### ERRATUM – DOSSIER DE CONCERTATION

Daté du lundi 16 décembre 2019

#### **PAGE 14 :**

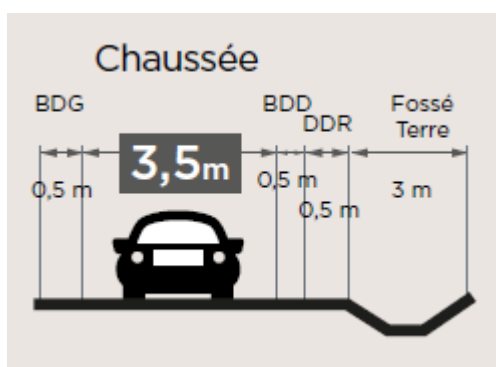
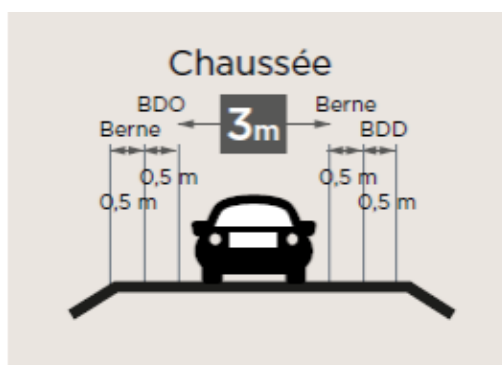
Il y a une inversion entre les profils en travers représentant la bretelle et la voie de desserte.

Le schéma correspondant au profil en travers de la bretelle est le schéma suivant :

Le schéma correspondant au profil en travers de la voie de desserte est le suivant :

Pour le profil en travers de la bretelle, les dimensions privilégiées sont les suivantes :

BDG : 0,7m + Chaussée : 3,5m + BDD : 1m + DDR : 1,2m + fossé : 3m

Dans les zones contraintes, les dispositifs de retenue et d'assainissement pourront être réduits.

Pour le profil en travers de la voie de desserte, les dimensions privilégiées sont les suivantes :

Berne : 0,5m + BDD : 0,5m + chaussée : 3m + BDD : 0,5m + berne : 0,5m

### **Page 19 :**

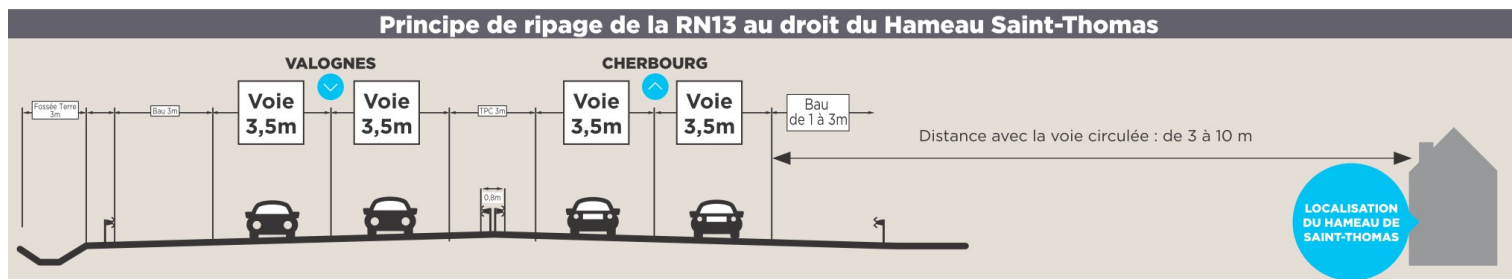
Sur les profils en travers, tous les bâtiments représentés font partie du hameau de haut. Les bâtiments à droite correspondent aux bâtiments à l'est de la RN13 et les bâtiments à gauche correspondent aux bâtiments à l'ouest de la RN13.
